监理通知单

工程名称：朝阳和光光伏并网发电项目

编号：CYHG-ZH-TZ—014

事由：66KV 升压站室外电缆沟浇筑事宜

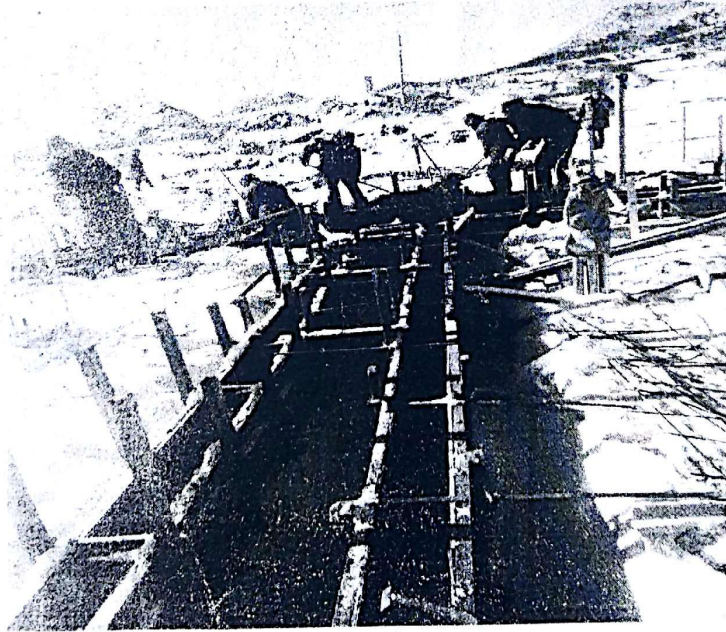
监理项目部经巡检发现 66KV 升压站室外电缆沟浇筑不符合冬季施工措施要求，现场模板内有积雪，未处理就进行浇筑施工，特此通知江苏启安建设集团有限公司朝阳和光新能源项目部上报施工处理方案。

综上所述，要求你单位立即停止施工并进行整改，整改合格后经我监理单位验收合格后再进行浇筑。
